Znak sprawy: ZP.261.10.2018.AD.75

**INFORMACJA Z ZEBRANIA WYKONAWCÓW
ODPOWIEDZI NA PYTANIA DO TREŚCI SIWZ**

dotyczy: postępowania prowadzonego w trybie przetargu nieograniczonego na **Wykonanie zabiegów ochrony czynnej na terenie rezerwatów przyrody, w ramach projektu pn. „Realizacja zabiegów ochrony czynnej wskazanych w planach ochrony lub zadaniach ochronnych na terenie wybranych rezerwatów przyrody”, finansowanego ze środków NFOŚiGW, z podziałem na 9 części.**

Schemat budowy przełazu

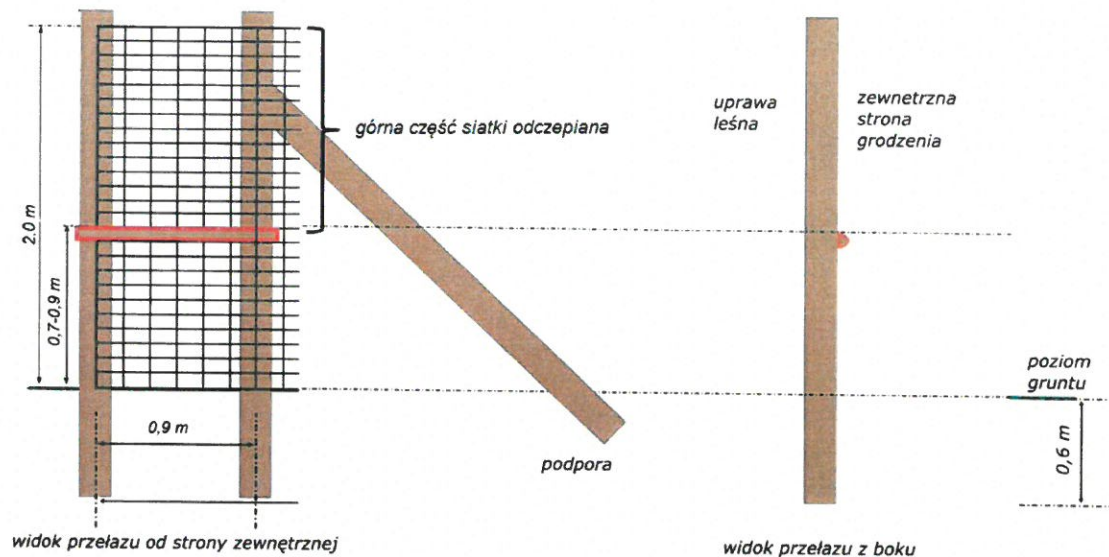
1. Z jakiego drewna mają być słupki?
2. W jakiej odległości mają być rozmieszczone słupki?
3. Co zrobić ze starą siatką?
4. W jaki sposób można dojechać do powierzchni, które mają być ogrodzone?
5. Jaka powinna być grubość i wysokość słupków?
6. Co zrobić ze starymi słupkami z istniejącego uszkodzonego ogrodzenia?

- Rozniesienie i wkopanie słupków na głębokość 0,6 m (z dokładnością do +/- 5 cm). Odległość między słupkami nie może przekroczyć 5 m (+/- 10%).
- Rozwinięcie, zawieszenie, napięcie i przymocowanie siatki do słupków i gruntu. Rozwijanie siatki należy rozpoczynać od umocowania jej do słupa naciągowego lub narożnego, końce drutów poziomych mocujemy do słupa za pomocą skobli. Siatkę na słupach pośrednich mocujemy przybijając druty poziome skoblami (min. 5 szt.) – skobli nie dobijamy, druty muszą mieć możliwość przesuwania się w poziomie. Rolki siatki łączymy poprzez połączenie drutów. Napięcia siatki dokonujemy za pomocą wyciągarki linowej. Umocowanie siatki do gruntu polega na wywinieciu 20 cm siatki na zewnątrz ogrodzenia i jej opalikowaniu.

- Zabezpieczenie słupków przed wychylaniem poprzez wykonanie ukośnych słupków podporowych, zagłębionych dołem w podłożu gruntowym i przybitych zaciosem do słupka. Zabezpieczone przed wychylaniem muszą być słupki naciągowe, słupki na załamaniach przebiegu ogrodzenia, słupki narożne zabezpieczamy w dwóch kierunkach.

- Wykonanie przejść (przełazów) w liczbie 1 szt. na 1 grodzień (lokalizacja wg wskazań Zamawiającego).

- grubość słupków (w tym również użytych w konstrukcji przełazów) winna wynosić min. 13 cm (bez kory), max. 25 cm (bez kory)
- dopuszcza się w przypadku szczelbi przełazów, użycie półwałków,
- w miejscach istotnych załamania przebiegu linii grodzieńa należy umieszczać dodatkowe słupki podporowe,
- wykonanie przełazów w wyznaczonych miejscach/ogrodzenie wg załączonego schematu.
